# 水栓金具\_外観類似品情報

No. R-045

件名 TKJ20 型 スパウト・開閉バルブの仕様違い

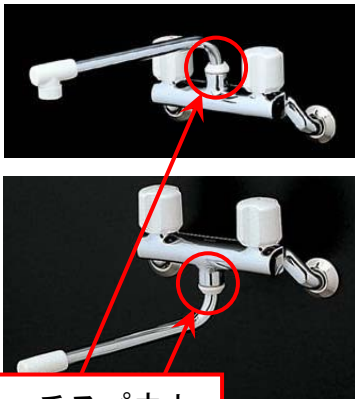
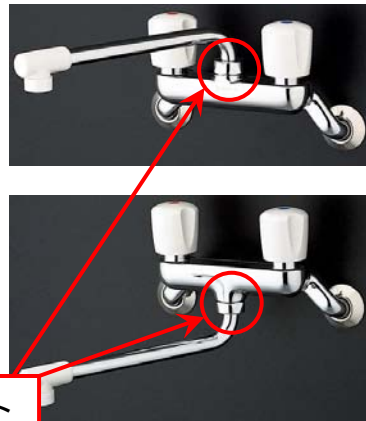
■スパウト取付部の形状が違います。

■ハンドルの形状が違います。

前期品と後期品ではスパウト、ハンドル、バルブの互換性はありません。
